Mission régionale d'autorité environnementale

**Avis délibéré de la Mission régionale
d'autorité environnementale de Bretagne sur
le projet d'exploitation de
la carrière du Moulin du Vern
à Kernilis (29)**

n° MRAe 2020-008145
rectificatif

Figure 3: Extrait de l'étude d'impact précisant les points de rejet des eaux de la carrière (ou eaux d'exhaure) et le point de contrôle envisagé.

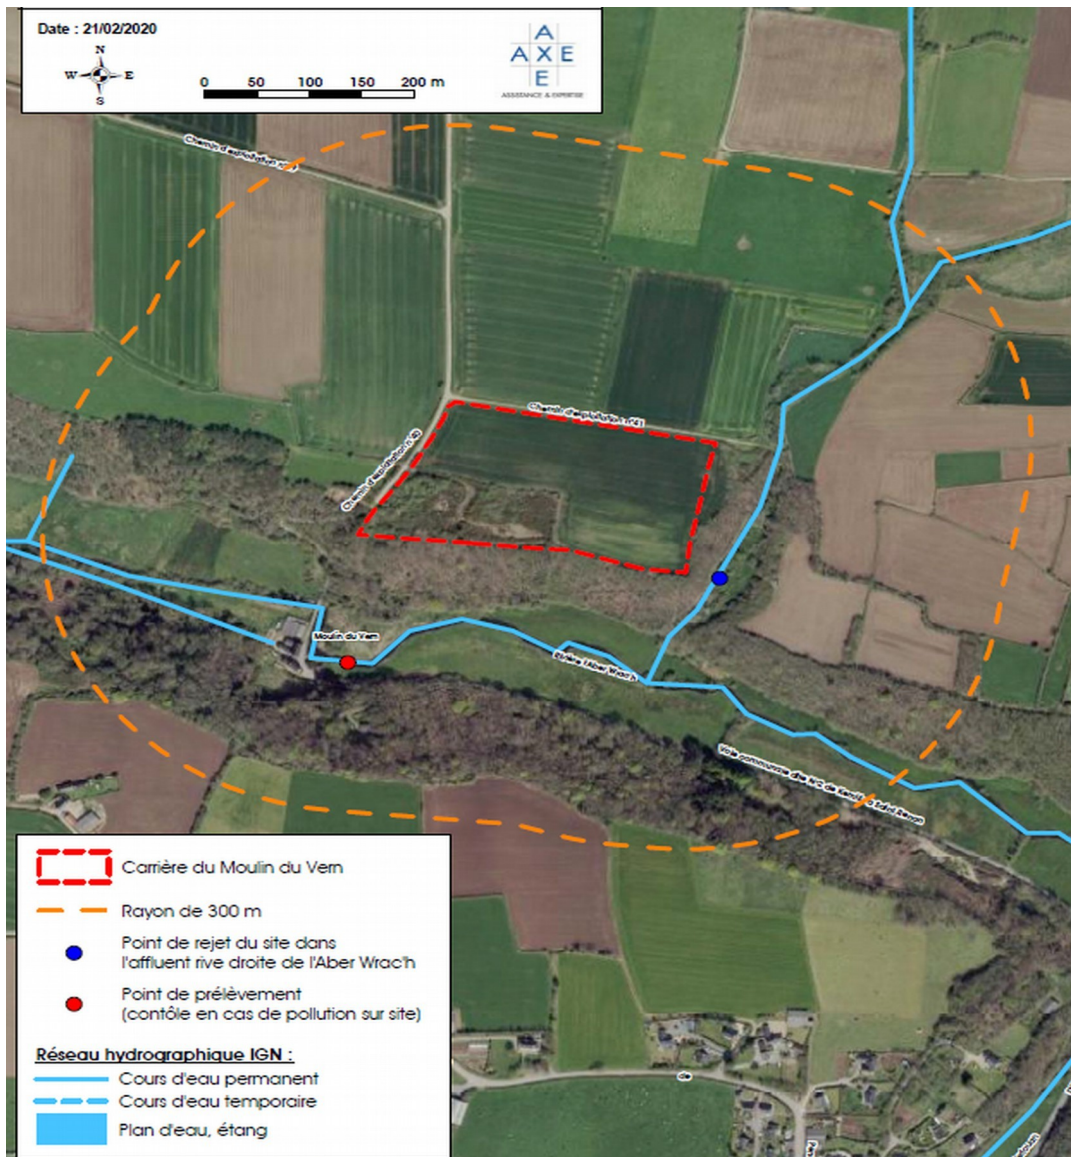
- il n'est pas prévu d'assainissement des eaux usées (eaux sanitaires liées au personnel du site), ni de traitement des eaux recueillies en surface qu'elles proviennent des précipitations ou du drainage des eaux souterraines ,
- la démonstration de la capacité d'accueil du milieu, telle que présentée, ne constitue pas une réelle justification de l'absence d'impact notable.

Les suivis proposés ne seront pas nécessairement exploitables du fait de l'existence de rejets diversifiés plus en amont sur l'Aber Wrac'h et de leur faible fréquence (trimestrielle). **Surtout ils sont contraires aux principes d'un évitement des impacts puisque construits pour constater des dommages a posteriori tels que le colmatage des fonds par les particules fines issues de la carrière.**

La procédure d'alerte définie avec le syndicat des aux du Bas Léon, en cas d'incident polluant non maîtrisé, si elle est utile, procède d'une même logique, contraire à la démarche d'une évaluation environnementale.

L'Ae recommande de revoir la méthodologie de l'évaluation de l'impact des rejets, et de prévoir un dispositif d'épuration des eaux recueillies dans la carrière, permettant notamment de s'assurer d'un PH suffisamment neutre, de réduire la teneur en matières en suspension et d'empêcher les rejets polluants accidentels des eaux issues de la carrière.
